府民公募型整備事業

【山城南土木事務所】

| 安心・安全整備 | | | |
|---|--|--|--------|
| 受付番号 | 40 | 所在地 | 木津川市梅谷 |
| 路線・河川名等 | 井関川 | <p>写真・詳細図等</p>  | |

| 安心・安全整備 | | | |
|---|--|--|--------|
| 備考 | ・土砂堆積が著しいとは認められず、また、掘込み河道であり緊急性が低い。 | <p>横断面図 (長城谷橋上流付近)</p>  <p>堆積面積 A=2.8m² 浚渫面積 A=2.2m² 土砂堆積率 $2.2 \div 19 \times 100 = 11.5\% (> 10\%)$</p> | |

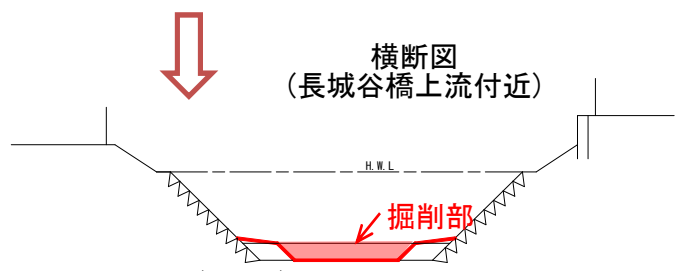
| 安心・安全整備 | | | |
|---|--|--|--------|
| 提案内容等 | 浚渫(延長L=260m) 河道内に土砂が堆積していることから出水時の阻害となるため | | |

| 安心・安全整備 | | | |
|---|--|--|--------|
| 技術審査の結果 | 実施しない | | |
| 審査委員会意見等 | 技術審査のとおりとする | | |
